## 札幌圏都市計画道路の変更（札幌市決定）

都市計画道路中 3・3・23 号北 1 条・雁来通を次のように変更する。

新		旧		変更内容
番号	路線名	番号	路線名	
3・3・23	北 1 条・雁来通	3・3・23	北 1 条・雁来通	一部幅員の縮小変更 (22m~46m→22m~44.9m、変更区間 L=約 460m)

【参考】今回変更区間

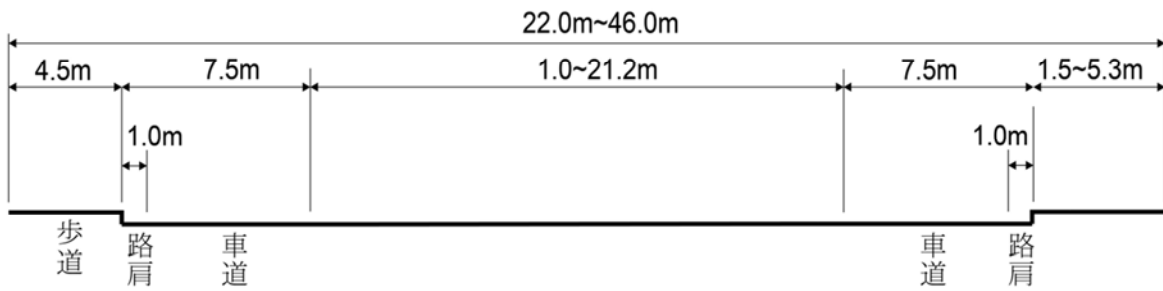
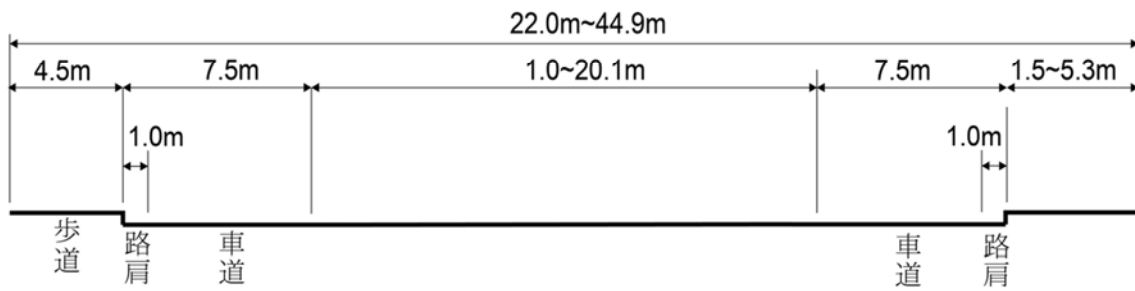
3・3・23 号 北 1 条・雁来通と J R 函館本線との交差部において、擁壁を施工する際の周辺建築物への影響を回避するため、一部幅員の縮小を行う。
